Vorlage Nr.: 2-BV/173/2020
Status: öffentlich
Geschäftsbereich: Bauverwaltung
Datum: 29.10.2020
Verfasser: Meinhardt Felix

Antrag auf Neubau eines Mehrzweckgebäudes in der Telschowstraße, Fl.Nrn. 236/54, 236/60 u. 236/39

Freiflächenplan

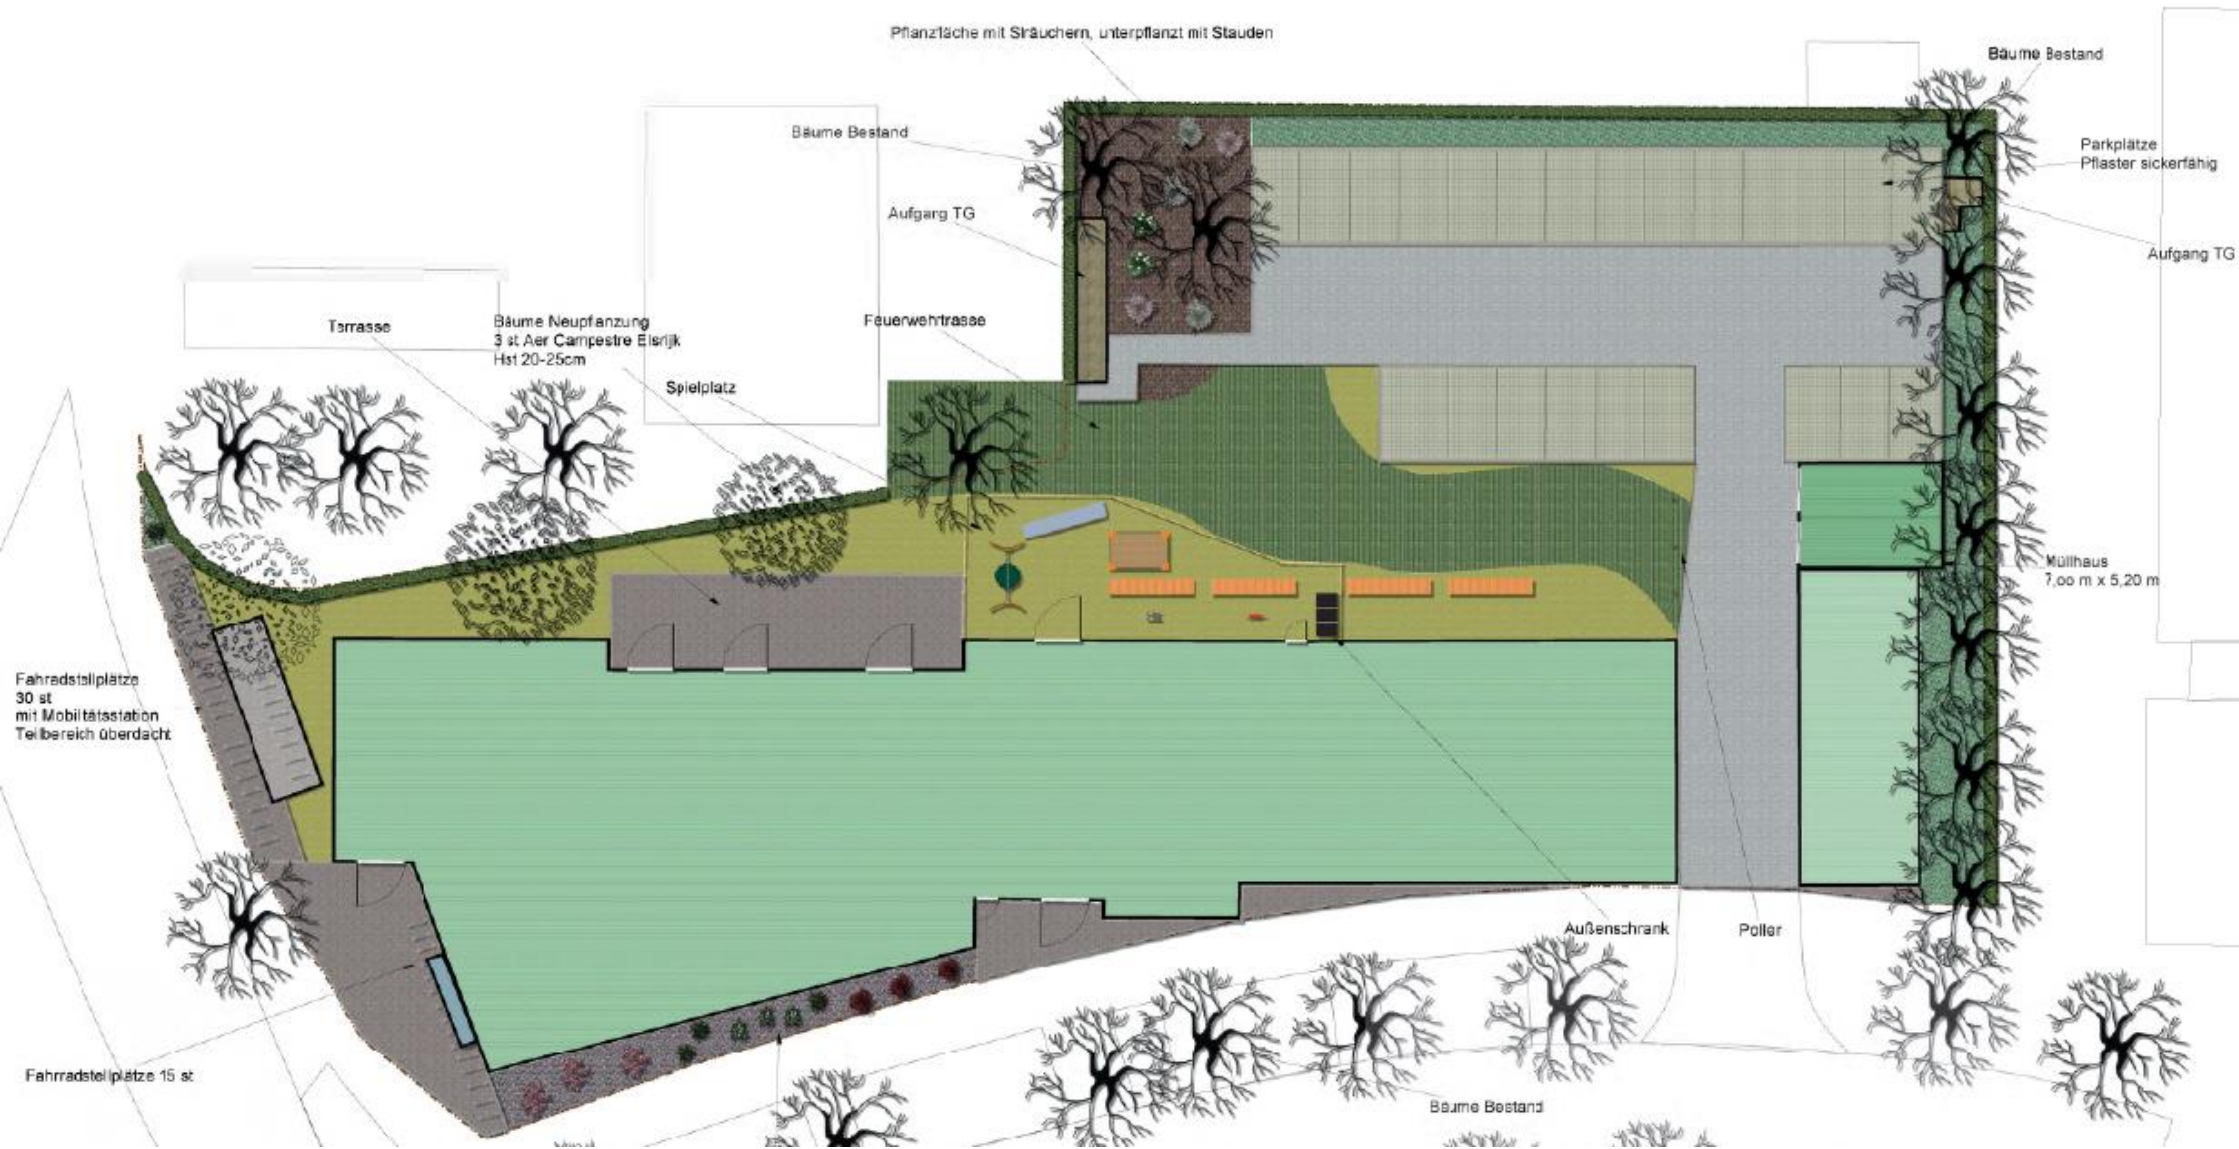
Es werden Befreiungen wegen der Errichtung des Müllhauses und der Fahrradstellplätze außerhalb des Bauraums, wegen der Errichtung einer Pergola im Bereich der zurückgesetzten Geschosse, der Errichtung der Parkplatzzufahrt an der Tiefgaragenrampe und der fehlenden Überdachung der Fahrradstellplätze benötigt.

Aus Sicht der Verwaltung kann den Befreiungen hinsichtlich der Bauraumüberschreitungen zugestimmt werden. Das Müllhaus im Anschluss an die Tiefgaragenrampe fügt sich städtebaulich besser ein als ein freistehendes Müllhaus. Zudem sind die Fahrradstellplätze nur im Bereich der bereits gebauten Häuser Nils-Bohr-Str. 2-8 zulässig. Die Ablehnung der Befreiung würde daher zu einer ungewollten Härte führen. Die Fahrradstellplätze sind jedoch noch zu vermaßen.

Der fehlenden Stellplatzüberdachung kann aus Verwaltungssicht zugestimmt werden. Hier ist der Bebauungsplan von einer Errichtung der Stellplätze innerhalb der dafür vorgesehenen Bauräume ausgegangen. Die Errichtung einer vollständigen Überdachung über alle 45 Fahrradstellplätze hinweg würde eine zu massive Wirkung zum öffentlichen Verkehrsraum haben. Ein Teil der Stellplätze ist mit einer Überdachung geplant. Weitere überdachte Fahrradstellplätze, die von allen genutzt werden dürfen, befinden sich in unmittelbarer Nähe.

Aus Sicht der Verwaltung kann dem Bauvorhaben zugestimmt werden. Anzumerken ist jedoch, dass bisher kein Lärmschutznachweis eingereicht wurde. Dieser ist gemäß Bebauungsplan miteinzureichen. Auch sind die Fahrradstellplätze noch zu vermaßen.

Grundriss Tiefgarage

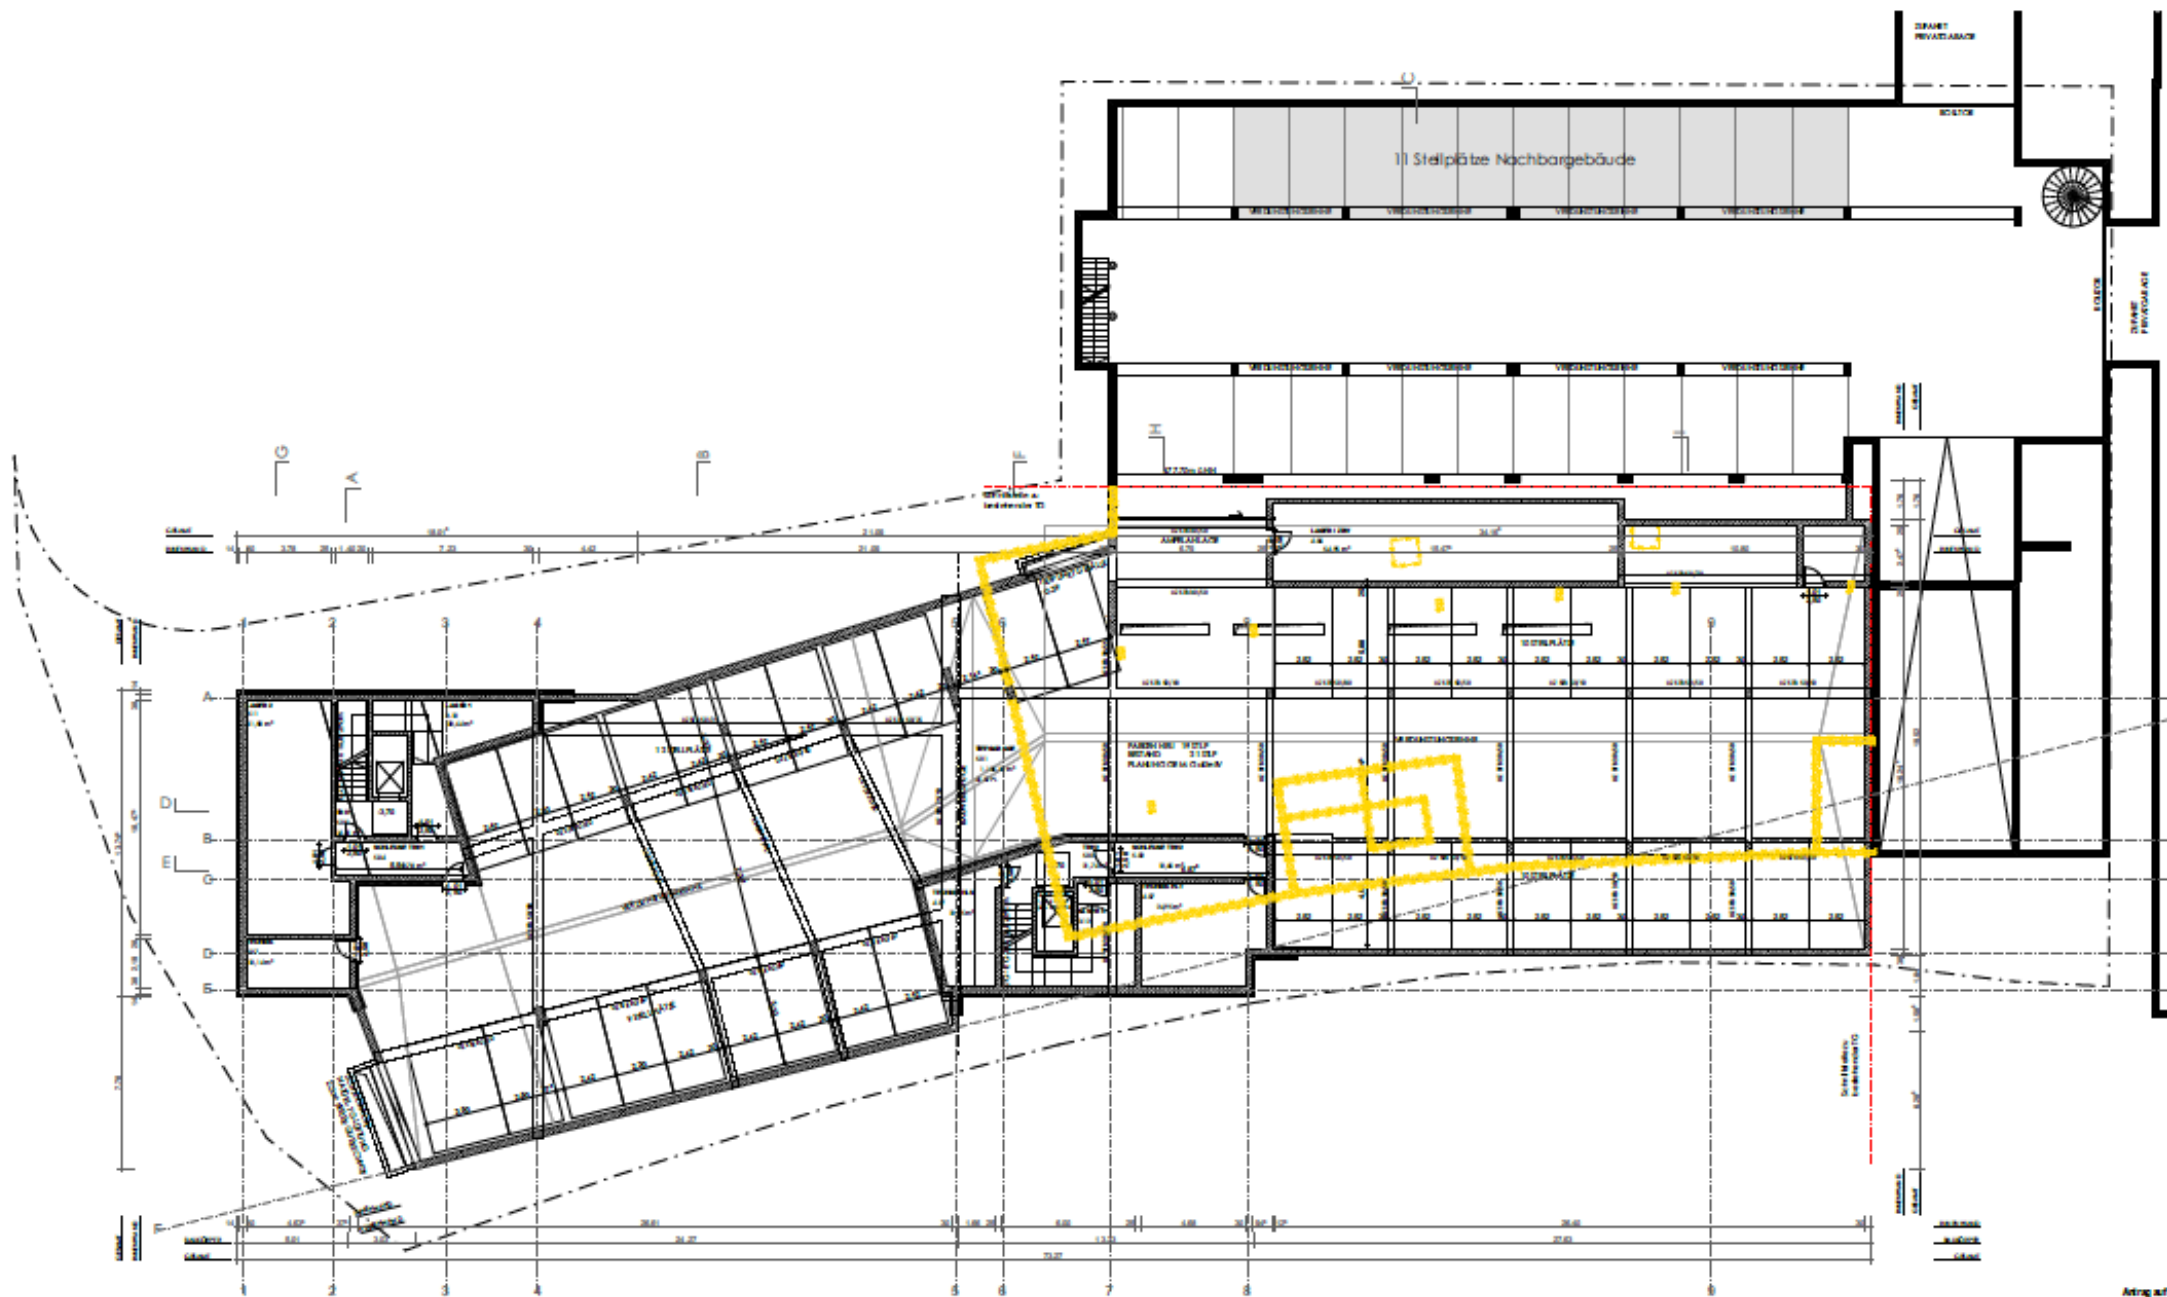
Es wird zusätzlich eine Abweichung von der Stellplatzsatzung wegen der fehlenden Gliederung der KFZ-Stellplätze benötigt. Aus Sicht der Verwaltung kann der Abweichung zugestimmt werden, da eine Bepflanzung der Tiefgarage mit Bäumen zu Platzproblemen für die Wurzeln führen kann. Die fehlenden Bäume sollten jedoch kompensiert werden. Dies könnte bspw. durch die Pflanzung von Bäumen im Bürgerpark geschehen. Der Bauherr hat hier bereits seine Bereitschaft signalisiert.
